Title - Sujet LEONARD J COWLEY VLE REFIT- 2015	
Solicitation No. - N° de l'invitation F7049-140286/A	Amendment No. - N° modif. 009
Client Reference No. - N° de référence du client F7049-140286	Date 2015-01-26
GETS Reference No. - N° de référence de SEAG PW-\$\$MD-021-24828	
File No. - N° de dossier 021md.F7049-140286	CCC No./N° CCC - FMS No./N° VME
Solicitation Closes - L'invitation prend fin at - à 02:00 PM on - le 2015-02-09	Time Zone Fuseau horaire Eastern Standard Time EST
F.O.B. - F.A.B. Plant-Usine: <input type="checkbox"/> Destination: <input type="checkbox"/> Other-Autre: <input type="checkbox"/>	
Address Enquiries to: - Adresser toutes questions à: Byron, Dan	Buyer Id - Id de l'acheteur 021md
Telephone No. - N° de téléphone (819) 956-0691 ()	FAX No. - N° de FAX (819) 956-7725
Destination - of Goods, Services, and Construction: Destination - des biens, services et construction:

L'amendement no 9 de l'Appel d'offres vise à publier le compte-rendu de la réunion des soumissionnaires.

NGCC Leonard J. Cowley – PVN Radoub 2015
Numéro du dossier de TPSGC : F7049-140286
Conférence des soumissionnaires
280 Southside Rd, St. John's T.-N
Salle Gilbert
Le jeudi 15 janvier 2015 à 13 h

H-11 – Information supplémentaire

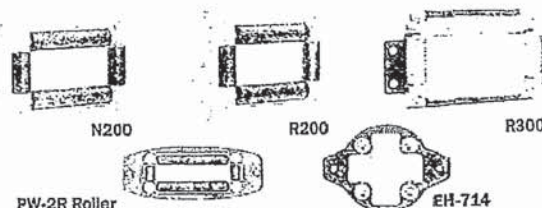
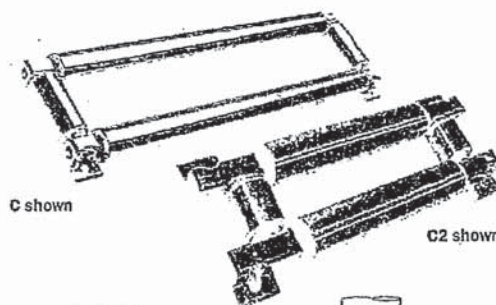
- Un soumissionnaire a demandé si un dessin était disponible pour la trappe d'accès et si le devis pour le remplacement de la trappe était également accessible. GCC : Des dessins détaillés ont été fournis. Ils doivent être approuvés par Lloyds. Les soumissionnaires doivent utiliser les dessins fournis pour prendre connaissance des détails. Le dessin 102-08-02 Trappe d'accès pour le ravitaillement en carburant de l'hélicoptère est suffisamment détaillé aux fins de soumission.

REMARQUE APRÈS LA RÉUNION Information supplémentaire pour la trappe et les roulements pour la trappe fournie.

H-27 – Information supplémentaire

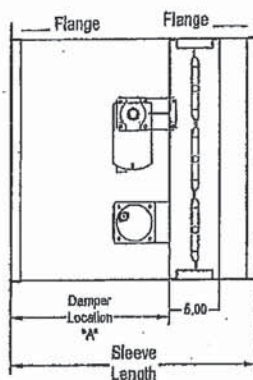
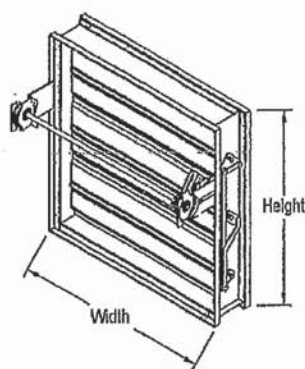
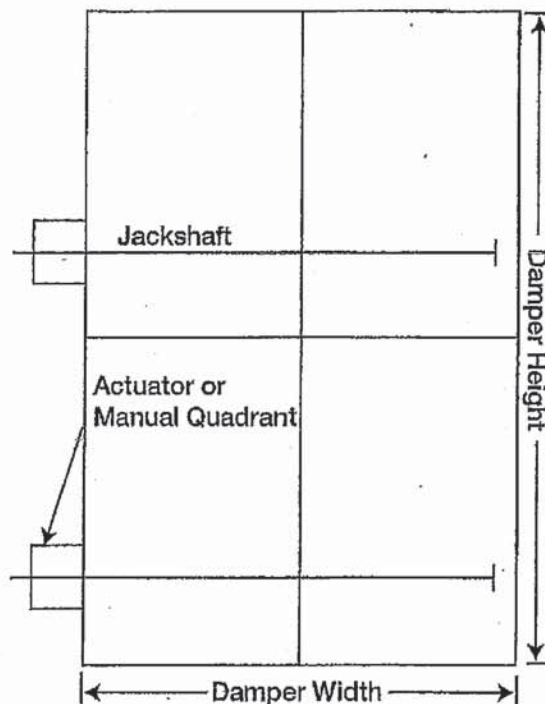
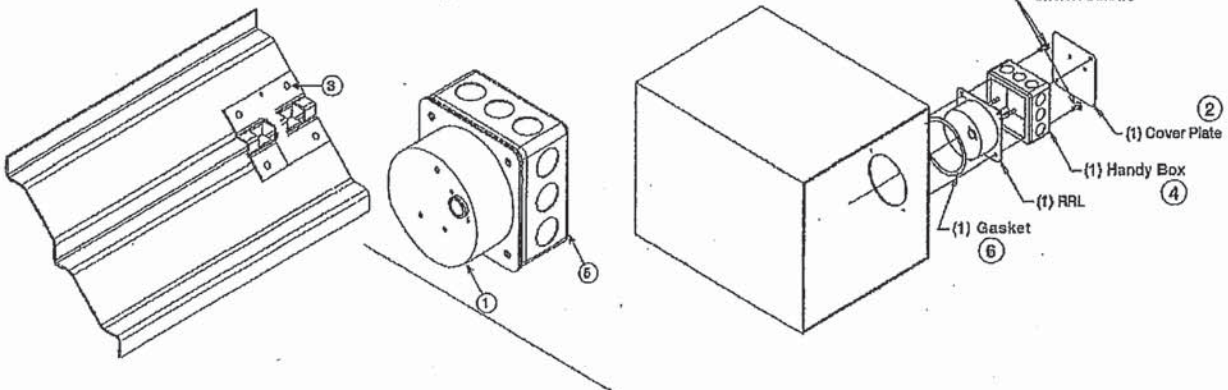
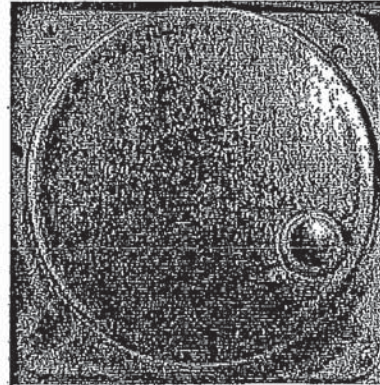
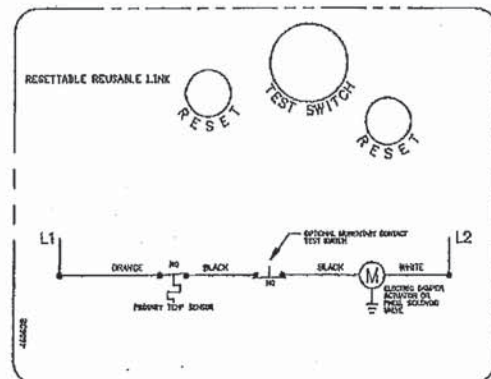
-
- aa. H-26 : aucune question ni aucun commentaire
- bb. H-27 : Un soumissionnaire a demandé si des dessins étaient disponibles pour les registres. La GCC a répondu qu'elle vérifierait si des dessins sont disponibles. À défaut, des photos des registres actuels et les dimensions seront fournies.
